ARTT. 165 E 167, COMMA 5) DEL D.LGS 163/2006 E S.M.I. E ART. 24 COMMA 4) DEL D.LGS. 152/2006 E S.M.I. PROCEDIMENTO DI VALUTAZIONE DI IMPATTO AMBIENTALE DI COMPETENZA STATALE RELATIVO AL PROGETTO DEFINITIVO: COMPLETAMENTO A12 CECINA CIVITAVECCHIA. TRATTO FONTEBLANDA ANSEDONIA, LOTTO 5B - PARERE. PROPONENTE: SOCIETÀ AUTOSTRADA TIRRENICA P.A. (SAT)

OGGETTO: PROGETTO DEFINITIVO DEL COMPLETAMENTO DELL'AUTOSTRADA A12 ROSIGNANO – CIVITAVECCHIA (LOTTO 5B) – PRESA D'ATTO PARERE SULLA VALUTAZIONE DI IMPATTO AMBIENTALE

Contributi istruttori relativi alle caratteristiche costruttive e geometriche dell'autostrada, delle complanari, sulla regimazione delle acque, sul rischio idraulico e su aspetti ambientali.

estratto STD 500 - Sezione caratteristiche – sezione n. 1 alla progressiva km 0+400

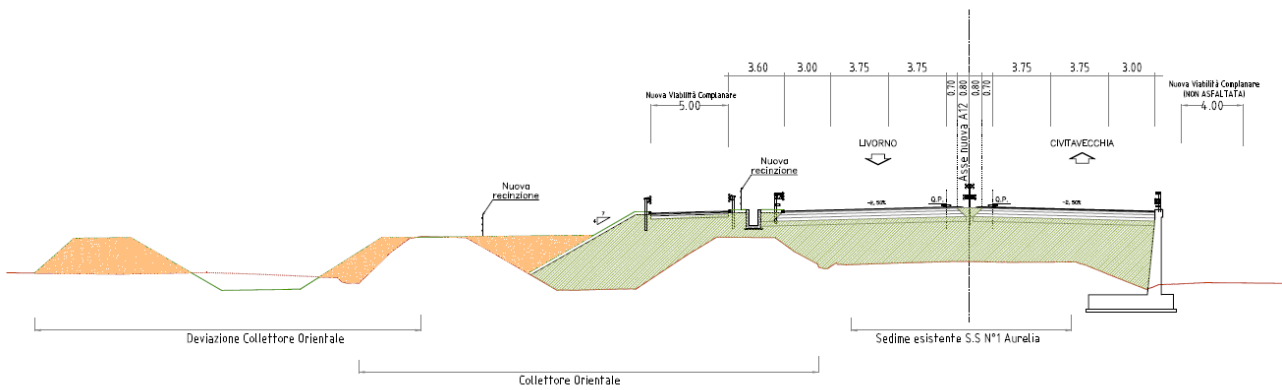
Dall'esame e raffronto degli elaborati si rilevano errori e contraddizioni sia in termini dimensionali, di larghezze delle complanari sia in termini di equipaggiamento (guardrail) che di caratteristiche costruttive delle stesse.

Si rileva inoltre che questa la complanare nuova viabilità IN38 (non asfaltata e larghezza di mt.4,00) è senza soluzioni di continuità ovvero costituisce unica strada con la complanare IN02 (asfaltata e larghezza di mt.5,00) e dalla planimetria STD 400-2 non si capisce dove inizia l'una e finisce l'altra. Per di più hanno la medesima rappresentazione grafica e medesima larghezza. Se si sommano poi i totali si ottiene mt.1460,00 (IN002) + mt.490,00 (IN38) = mt.1950,00 quando in realtà il tratto è notevolmente inferiore, circa mt.1600,00

Le larghezze delle complanari sono notevolmente sottodimensionate rispetto alle norme tecniche che prescrivono per la Categoria F Strade Locali in Ambito Extraurbano larghezze non inferiori a mt. 9,00 se di tipo F1 e mt.8,50 se di tipo F2 – si veda al riguardo la fig. 3.6.h del c.d. Decreto Lunardi - (n.2 carreggiate di larghezza rispettivamente di mt.3,50 e mt. 3,25 e banchine ai lati di larghezza di mt.1,00).

Estratto STD 500 - Sezione caratteristiche – sezione n. 2 alla progressiva km 1+0,00

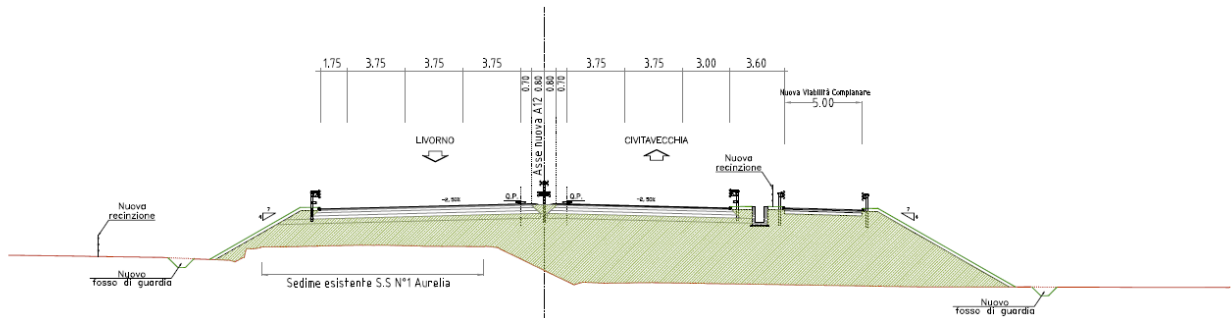
Nella planimetria STD 400-2 si esamina il tratto ove è posta la sezione caratteristica n.2 della tavola STD 500 corrispondente alla sezione n.60 della tavola STD 550.

Dall'esame e raffronto degli elaborati si rilevano errori e contraddizioni sia in termini dimensionali sia in termini di equipaggiamento (canaletta scatolare in c.a. o fossetta, fosso di guardia, ecc.) che di rappresentazioni grafiche.

La larghezza della complanare è notevolmente sottodimensionata rispetto alle norme tecniche che prescrivono per la Categoria F Strade Locali in Ambito Extraurbano larghezze non inferiori a mt. 9,00 se di tipo F1 e mt.8,50 se di tipo F2 – si veda al riguardo la fig. 3.6.h del c.d. Decreto Lunardi - (n.2 carreggiate di larghezza rispettivamente di mt.3,50 e mt. 3,25 e banchine ai lati di larghezza di mt.1,00).

estratto STD 550 sezioni trasversali da 1 a 350 - sezione n. 60 alla progressiva km 1+0,00

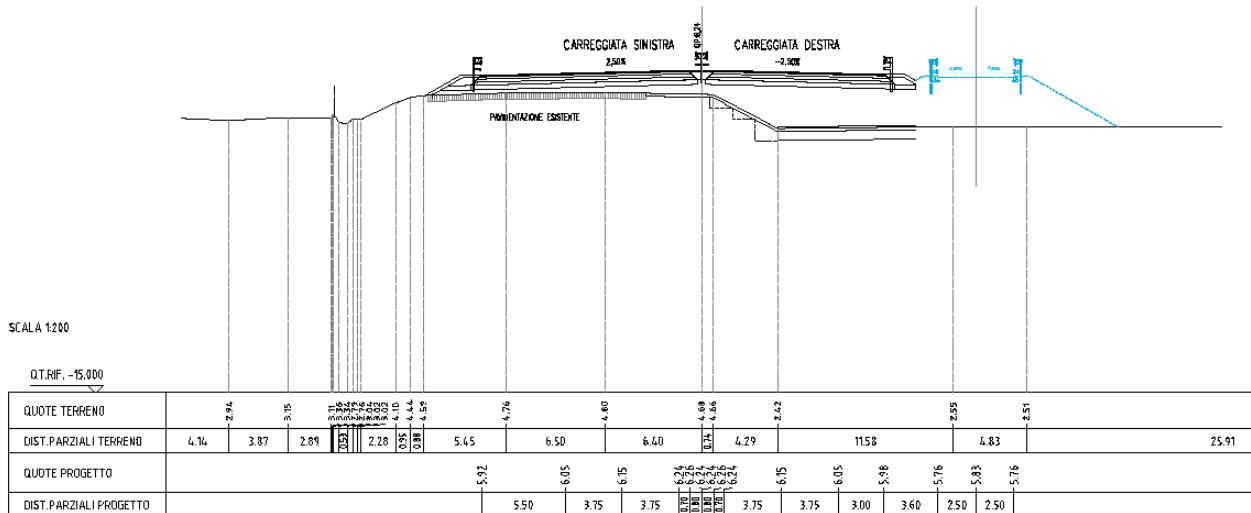
Si rileva altresì che questa complanare nuova viabilità IN02 (asfaltata e larghezza di mt.5,00) è senza soluzioni di continuità ovvero costituisce unica strada con la complanare IN38 (non asfaltata e larghezza di mt.4,00) e dalla planimetria STD 400-2 non si capisce dove inizia l'una e finisce l'altra. Per di più hanno la medesima rappresentazione grafica e medesima larghezza. Se si sommano poi i totali si ottiene mt.1460,00 (IN002) + mt.490,00 (IN38) = mt.1950,00 quando in realtà il tratto è notevolmente inferiore, circa mt.1600,00. E' appena il caso di ricordare che le complanari essendo strade a servizio di zone agricole saranno percorse sia da autotreni e autoarticolati (le cui larghezze in base all'art.61 del CdS possono arrivare a mt. 2,55 esclusi specchietti retrovisori laterali) che da macchine agricole, ad esempio mietitrebbiatrici (macchine

agricole eccezionali per ingombro *larghezza > 2,55 m*). Tale complanare non potrà essere considerata a doppio senso di marcia in quanto non consentirebbe lo scambio, dati gli spazi risicati di soli metri 5,00 tra guardrail, ad autocarri, autotreni ed autoarticolati, figuriamoci poi se a mezzi agricoli tipo mietitrebbiatrice.

estratto STD 500 - Sezioni caratteristiche – sezione n.11 alla progressiva km 13+500

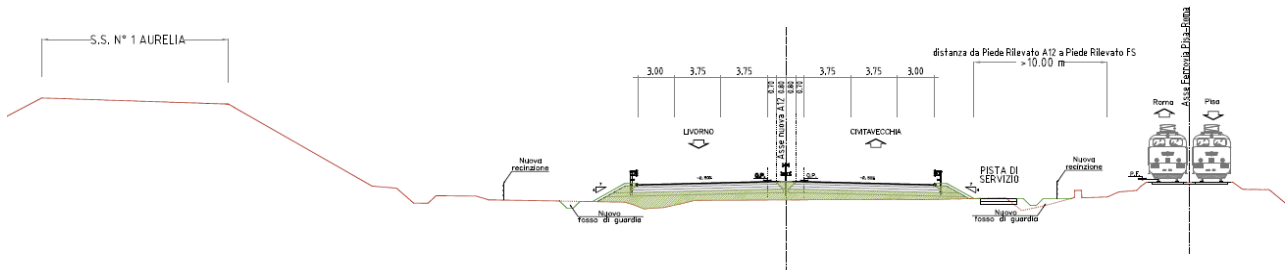
Infatti la sezione n.11 dell'elaborato STD 500 non riportando le misure reali di ingombro con entrambe le piazzole di soste, rappresenta in modo non veritiero il rispetto della distanza maggiore di mt.10 tra il piede della A12 e piede del rilevato ferroviario. Anzi, proprio per la presenza della piazzola, la pista:

- va a coprire la fossa di guardia (che sparisce in tale tratto e viene realizzata una fossetta all'interno dell'area ferroviaria, di dimensioni inferiori e ad una quota più alta) non consentendo lo scorrimento verso valle delle acque raccolte a monte e mettendo a rischio smottamento il rilevato ferroviario in quanto realizzata al piede dello stesso;
- va ad invadere l'area ferroviaria sopra montando il muro di delimitazione;
- l'A12 e la linea ferroviaria si trovano sulla stessa quota e non vi è alcun impedimento fisico (recinzione) tra le strade e la linea FF.SS.;
- l'area della A12 e l'area ferroviaria risultano adiacenti e facilmente attraversabili a piedi da utenti che si fermano nella piazzola di sosta con grave pericolo.

estratto STD 500 - Sezione caratteristiche – sezione n.12 alla progressiva km 15+200

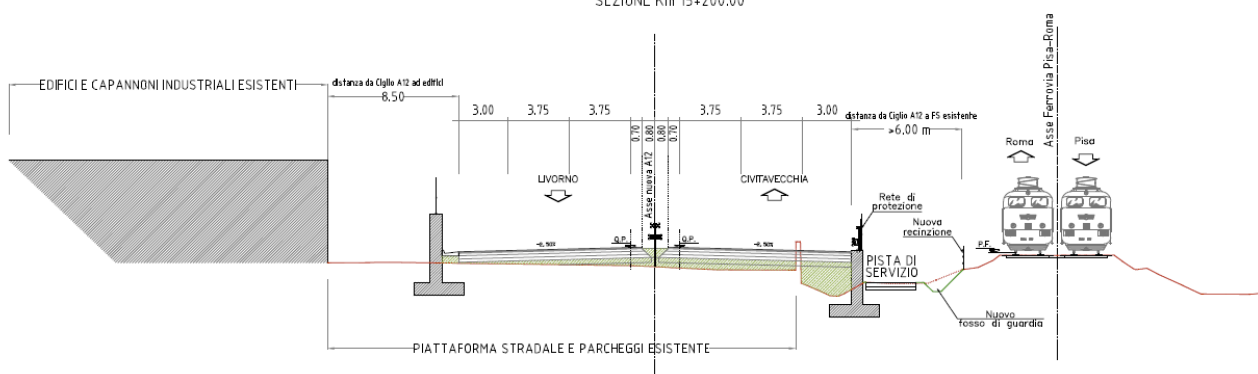
Si rilevano inoltre numerose incongruenze o discrasie tra quanto rappresentato nella planimetria Tavola STD 408-2 e le due sezioni alla medesima progressiva Km. 15+200 sopra riprodotte.

Nella sezione caratteristica 12 della tavola STD 500 è rappresentata in colore rosso la "PIATTAFORMA STRADALE E PARCHEGGI ESISTENTE" tale rappresentazione non corrisponde al vero in quanto in corrispondenza di tale sezione non vi sono né piattaforme stradali né parcheggi, come evidente nell'immagine aerea.

Nella sezione caratteristica 12, lato fabbricato, sono rappresentati in adiacenza alla piattaforma stradale una zanella in cemento per la raccolta acque piovane ed un muro in c.a. con sovrastanti pannelli fonoassorbenti, nella stessa posizione nella sezione trasversale non figurano la zanella in cemento e neppure il muro in c.a. al loro posto un guardrail che rasenta la corsia di emergenza.

Le stesse distanze tra il fabbricato ed il muro e tra il fabbricato ed il guardrail sono diverse.

estratto STD 400-2 - Planimetria di progetto dal km 0+000,00 al km 1+ 760,00, particolare al Km. 1+400

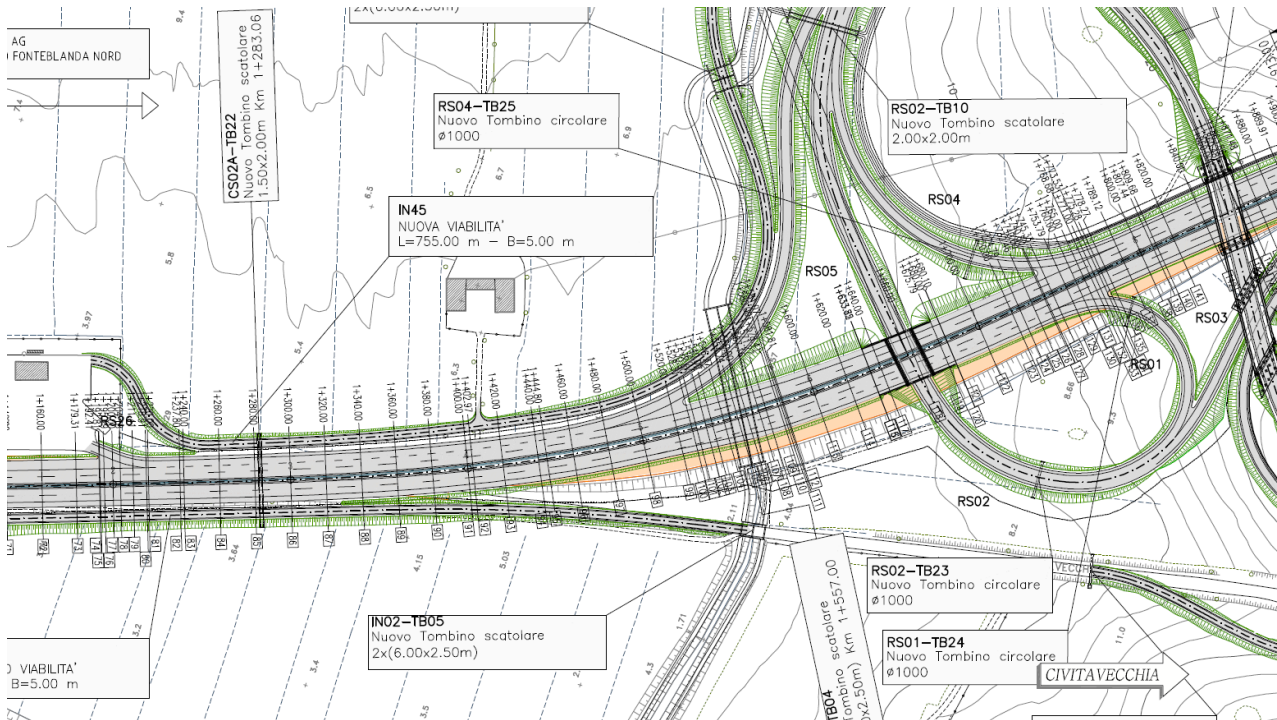
Dall'esame e raffronto degli elaborati si rilevano errori e contraddizioni sia in termini dimensionali, di larghezze delle complanari sia in termini di equipaggiamento (guardrail) che di caratteristiche costruttive delle stesse.

Le larghezze delle complanari sono notevolmente sottodimensionate rispetto alle norme tecniche che prescrivono per la Categoria F Strade Locali in Ambito Extraurbano larghezze non inferiori a mt. 9,00 se di tipo F1 e mt.8,50 se di tipo F2 – si veda al riguardo la fig. 3.6.h del c.d. Decreto Lunardi - (n.2 carreggiate di larghezza rispettivamente di mt.3,50 e mt. 3,25 e banchine ai lati di larghezza di mt.1,00).

estratto STD 550 sezioni trasversali da 1 a 350 - sezione n. 91 alla progressiva km 1+400

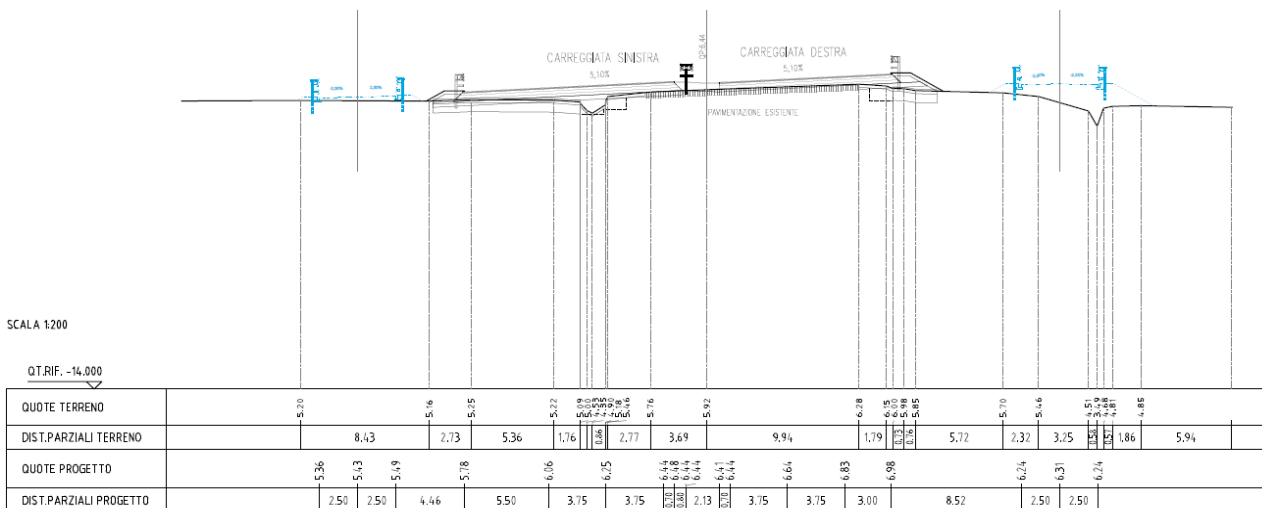
La larghezza della complanare è notevolmente sottodimensionata rispetto alle norme tecniche che prescrivono per la Categoria F Strade Locali in Ambito Extraurbano larghezze non inferiori a mt. 9,00 se di tipo F1 e mt.8,50 se di tipo F2 – si veda al riguardo la fig. 3.6.h del c.d. Decreto Lunardi - (n.2 carreggiate di larghezza rispettivamente di mt.3,50 e mt. 3,25 e banchine ai lati di larghezza di mt.1,00).
